Progetto di fattibilità tecnica ed economica/definitivo e variante urbanistica dell'opera denominata "Piano Operativo Fondo Sviluppo e Coesione (FSC) Infrastrutture 2014-2020 - Messa in sicurezza SS16 in corrispondenza dell'attraversamento del centro abitato di Rimini – Rotatoria Via Grazia Verenin".
CUP C91B17000720001 FASCICOLO 2018-245-016"

PARERI ALLEGATO N. 6_1

Oggetto: **Procedimento Unico per l'approvazione dei progetti di opere pubbliche ai sensi dell'art.53 L.R. n.24/2017. Progetto di fattibilità tecnica ed economica/definitivo e variante urbanistica dell'opera denominata "Piano Operativo Fondo Sviluppo e Coesione (FSC) Infrastrutture 2014-2020 – Messa in sicurezza SS16 in corrispondenza dell'attraversamento del centro abitato di Rimini – Rotatoria Via Grazia Verenin".**
Conferenza di Servizi Decisoria ai sensi dell'art.14 e ss. L. 241/1990.

**Oggetto: Pratica n. 18500159 – Messa in sicurezza S.S. 16 con nuova rotatoria Verenin.
 Comune di Rimini.
 Rilascio di parere di competenza**

Allegato Fognatura NERA

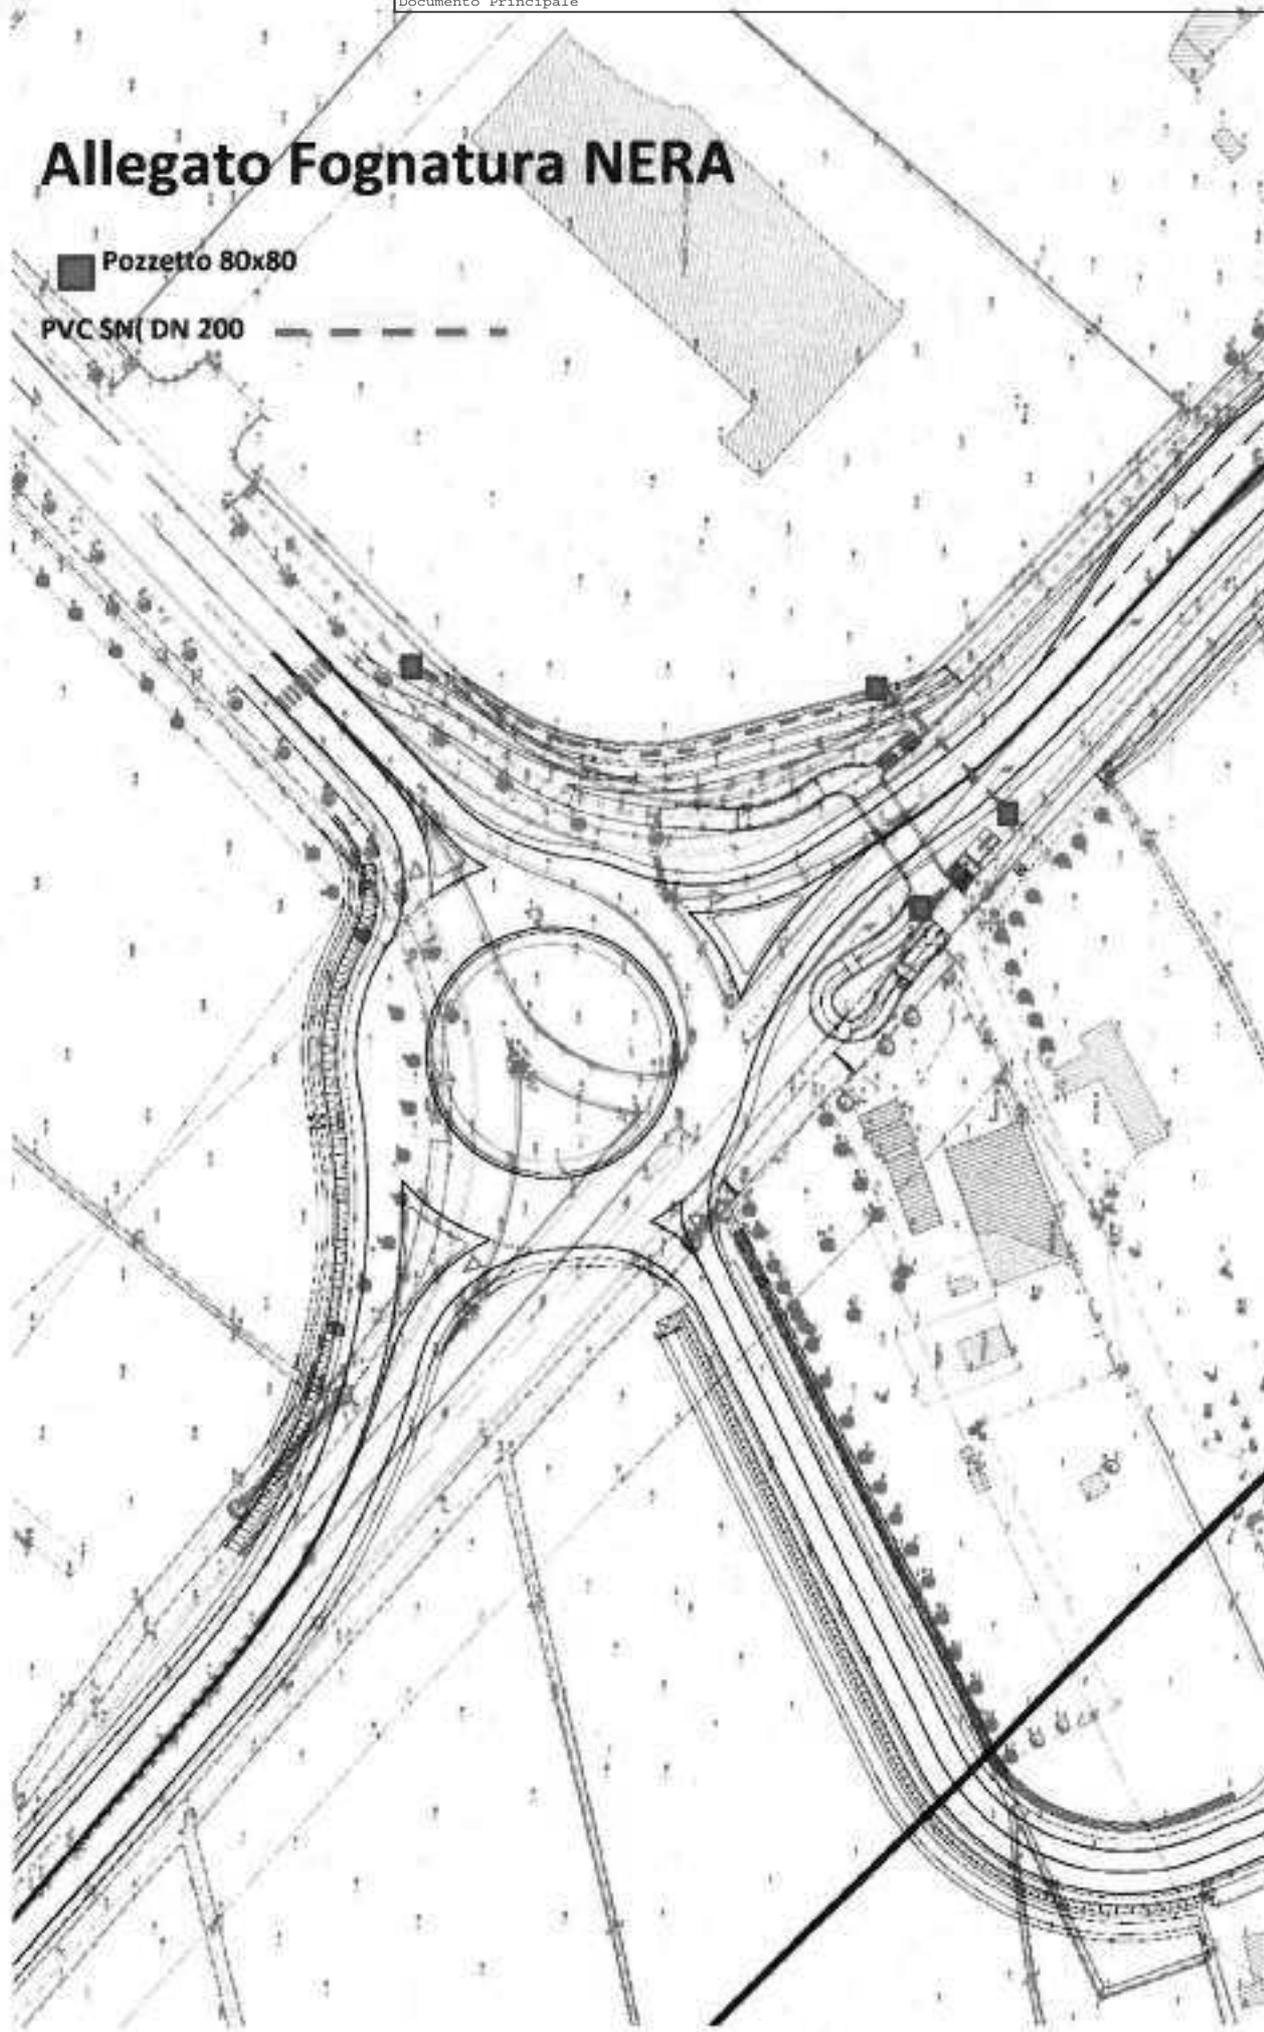
- Negli elaborati presentati non si riscontrano interferenze, viene comunque richiesta la realizzazione di un collettore fognario DN 200 PVC SN8 come da elaborato "Allegato Grafico", tale da consentire un futuro allacciamento del nucleo abitativo posto a monte della via Popilia. (pendenza 3‰ verso "mare" quota di scorrimento - 1,50 mt)

PARTICOLARE EDILE

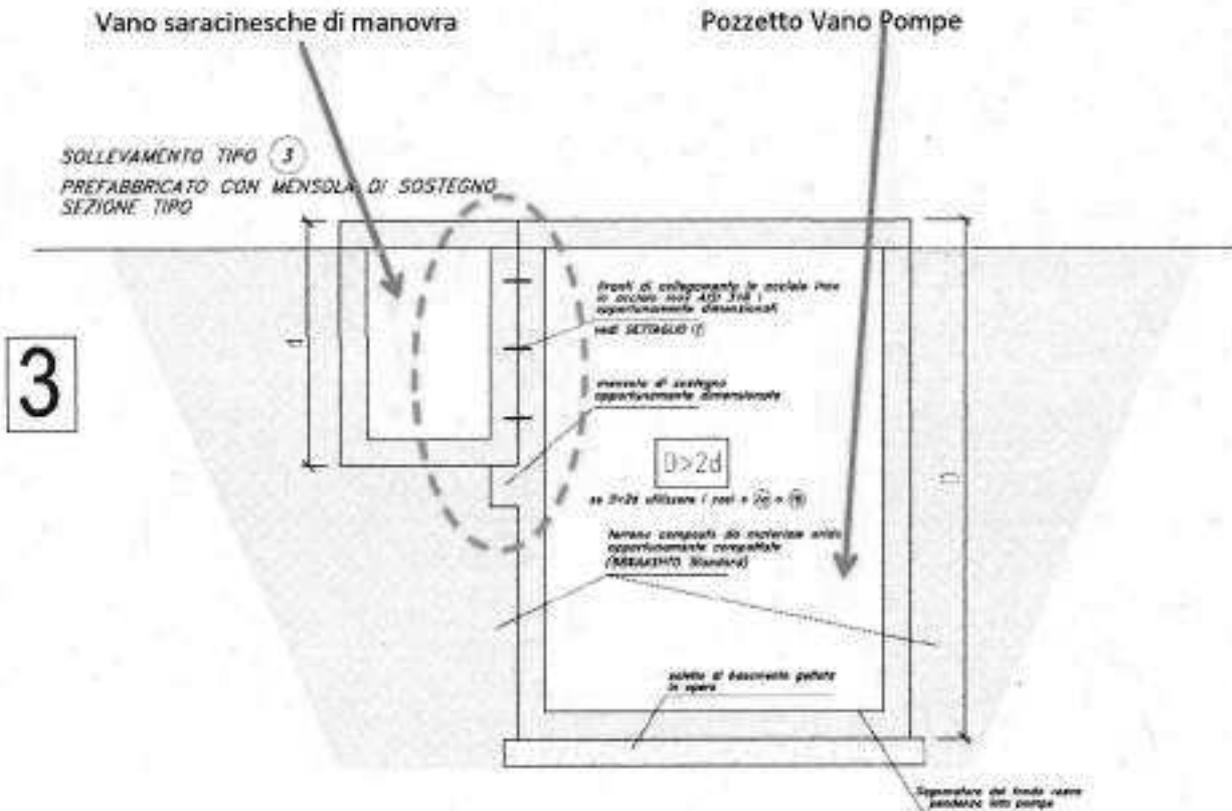
- Relativamente al progetto si evidenzia che nella Tav_7 il vano contenente le saracinesche di manovra dovrà essere ancorato al pozzetto vano pompe, con tiranti di collegamento e mensola di sostegno come indicato negli standard HERA S.p.A. si allega " Particolare Edile" esplicativo.
